Antwoordnota

Reacties op zienswijzen

Leggerwijzigingen 2022

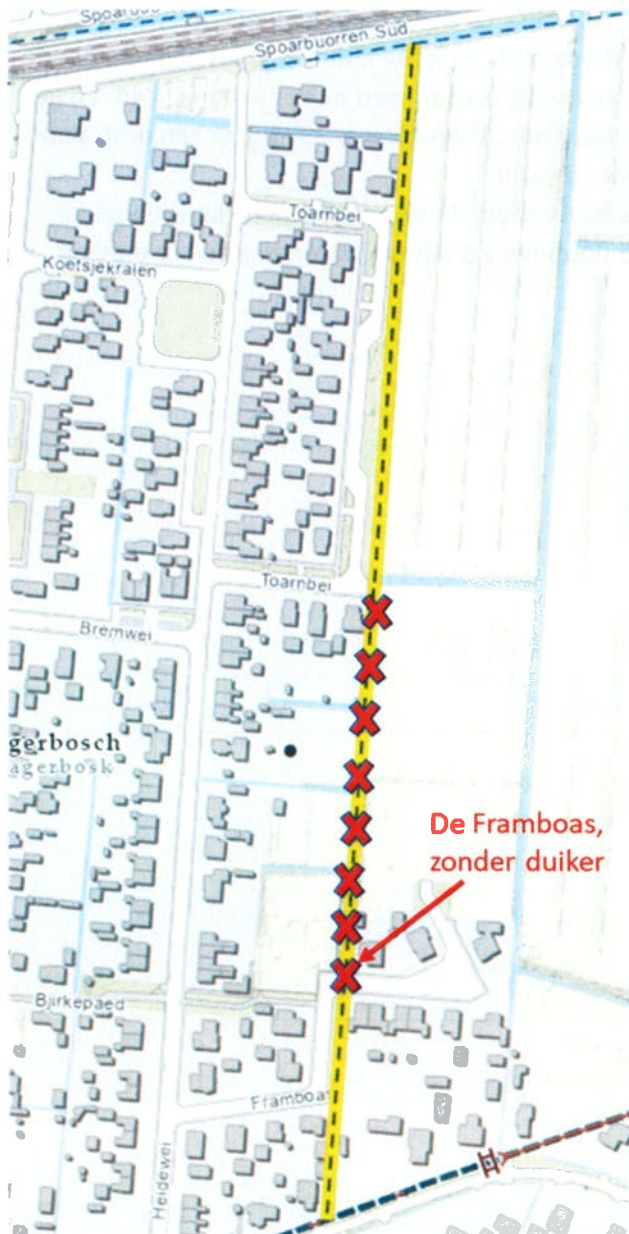
Indiener maakt bezwaar tegen het aanwijzen van een schouwwatergang bij zijn perceel. Volgens indiener is de sloot vrijgesteld van de onderhoudsplicht sinds er door de gemeente nieuwbouw werd gepland grenzend aan de sloot. Voor deze nieuwbouw is de weg 'De Framboas' aangelegd door de gemeente. Deze weg kruist de watergang en bij de aanleg is daar geen duiker in aangelegd. Volgens de gemeente was deze duiker niet noodzakelijk. Door het ontbreken van de duiker kan deze sloot niet als afvoer van water dienen. Indiener verzoekt daarom:

- Of een duiker in de kruisende weg te plaatsen, zodat de sloot zijn functie kan vervullen;
- Of geen duiker te plaatsen, maar dan de sloot niet als schouwwatergang aan te merken.

Het waterschap heeft de situatie ter plaatse onderzocht en onderschrijft dat een deel van de watergang niet kan functioneren als afvoer van water vanwege het ontbreken van een duiker onder de weg 'De Framboas'. Zolang hier geen duiker aanwezig is, kan een deel van deze watergang niet aangemerkt worden als schouwwater.
